## Planungsvorschlag – Freibadsanierung Karlstadt – Anordnung ist nicht maßstäblich korrekt!

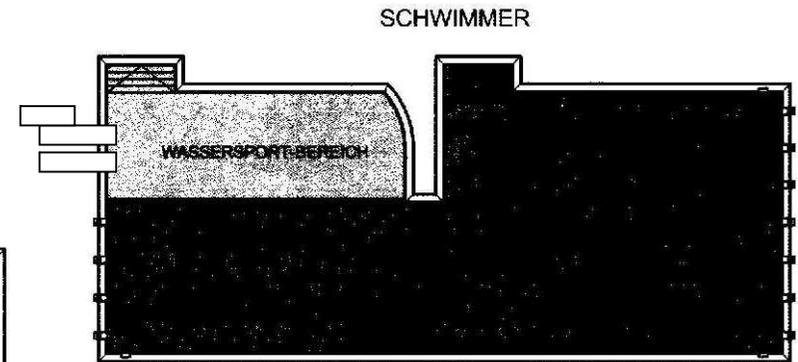
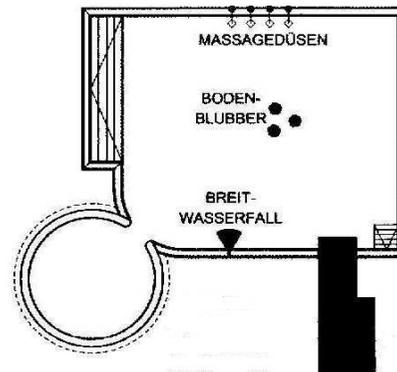
Kombibeckenbereich – (Sprung- Wassersport), jedoch die Eintrittsstreppe nach rechts - mittig anordnen.

Das Nichtschwimmerbecken könnte auch horizontal spiegelbildlich versetzt zum SB angeordnet werden.

- X Die Nutzung der verschiedenen Beckenbereiche kann zeitlich bzw. nach Bedarf geregelt werden.
- X Schnellere Schwimmer wechseln im 50 m SB von Bahn 1 zurück auf Bahn 2 - bzw. Bahn 3 zurück auf Bahn 4 usw.
- X Langsamere Schwimmer nutzen die 25 m Bahnen.

Wenn der Sportplatz nach Süden verschoben wird, soweit das Gelände das zulässt, können ebenfalls die sportlichen Bereiche nachgeschoben werden; schattige Liegeflächen werden wieder gewonnen.
